Projektbezeichnung: Knoten L12 / Heinrich-Gossen-Straße  
Aufsteller/Bauherr: -  
Entwurfsbearbeitung: -  
Entwurfsphase/Auditphase: Nach Verkehrsfreigabe (NF)  
Aufstelldatum: -  
Auditierte Unterlagen: Unterlage 1 Unfalldaten  
Unterlage 2 Kataster und Luftbilder (Tim-Online)

Name: Dipl.-Ing. Stefanie Milde  
Dienststelle: Büro für Sicherheitsaudits Milde  
Datum, Unterschrift: 26.11.2022

Bezeichnung:	Knoten L12 / Heinrich-Gossen-Straße	
Art der Baumaßnahme:	-	
Länge:	-	
Querschnitt:	RQ 11 RQ 9	L12 Heinrich-Gossen-Straße
Verkehrsstärken:	<u>L12 Nordwest</u> (Morgenspitze) 5.500 Kfz/d (aus 2019) 180 Kfz SV/d (aus 2019) (Vormittagsspitze) 4.080 Kfz/d (aus 2019) 260 Kfz SV/d (aus 2019) <u>L12 Südwest</u> (Morgenspitze) 4.180 Kfz/d (aus 2019) 160 Kfz SV/d (aus 2019) (Vormittagsspitze) 3.010 Kfz/d (aus 2019) 410 Kfz SV/d (aus 2019) <u>Heinrich-Gossen-Str.</u> (Morgenspitze) 3.400 Kfz/d (aus 2019) 20 Kfz SV/d (aus 2019) (Vormittagsspitze) 2.600 Kfz/d (aus 2019) 110 Kfz SV/d (aus 2019)	
Straßenkategorie:	LS III (L12) LS IV (Heinrich-Gossen-Straße)	
Entwurfsklasse:	EKL 3 (L12) EKL 4 (Heinrich-Gossen-Straße)	
V <sub>zul</sub> :	70 km/h	
Baukosten:	-	
Herangezogene Regelwerke (Audit):	<u

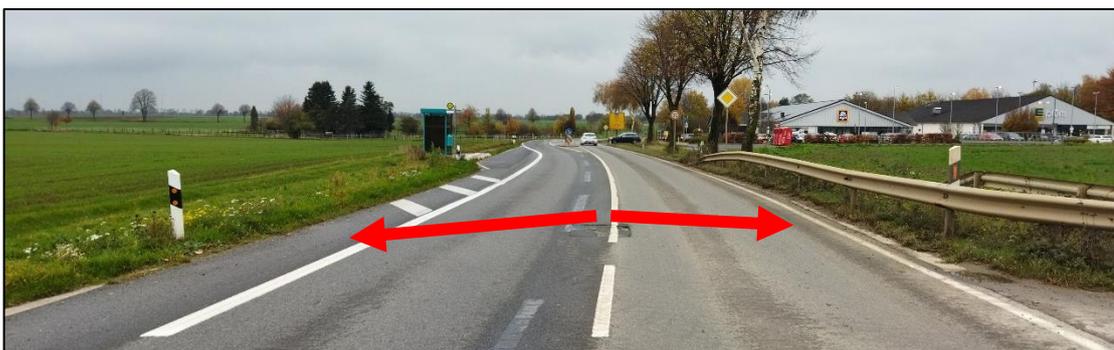
Die vorhandene Fahrbahnquerung der L12 ist nicht ausreichend sicher nutzbar für blinde und sehbeeinträchtigte Personen. Mittelinsel sollten mit Bodenindikatoren ausgestattet werden. Außerdem sind keine Bordhöhen zur Abgrenzung der Fahrbahn vorhanden. Sehbeeinträchtigte Personen benötigen den Bord zur Orientierung, um nicht versehentlich auf die Fahrbahn zu geraten. Eine Bordhöhe von 3 cm ist daher unabdingbar. Weiterhin fehlen Auffindstreifen und Richtungsfelder, zumal die Querungshilfe zur Erreichbarkeit der Bushaltestelle dient.

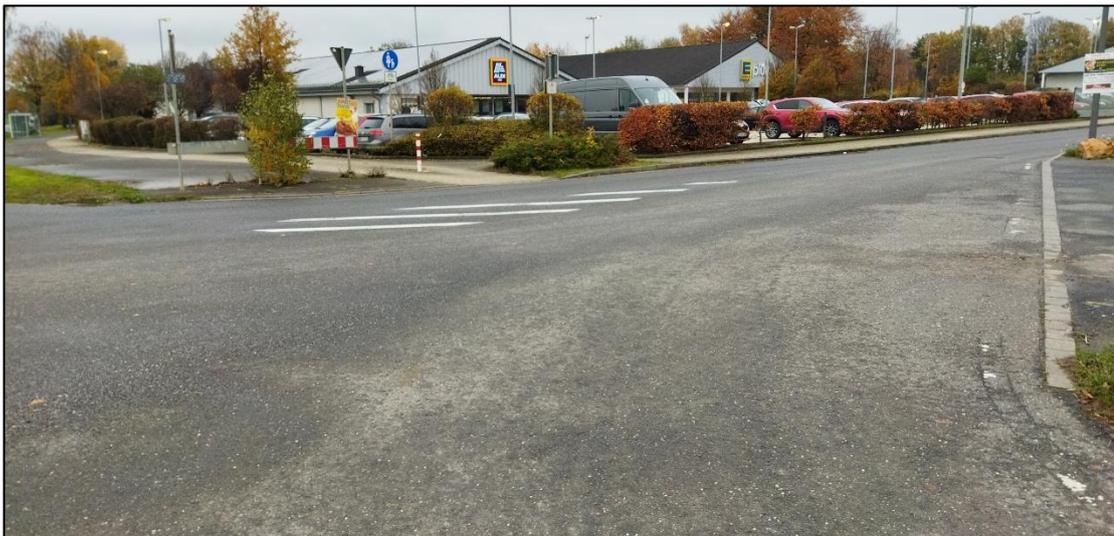
Die südöstliche Haltestelle ist ebenfalls ca. 12,00 m lang und unterschreitet somit das Maß gemäß RAL von 25,12 m. Weiterhin ist der Ausfahrbereich ca. 8,30 m lang unter Berücksichtigung der angrenzenden Sperrfläche, die auch gemäß StVO vom Bus nicht überfahren werden darf. Die Ausfahrlänge ist in der RAL mit 22,70 m angegeben.
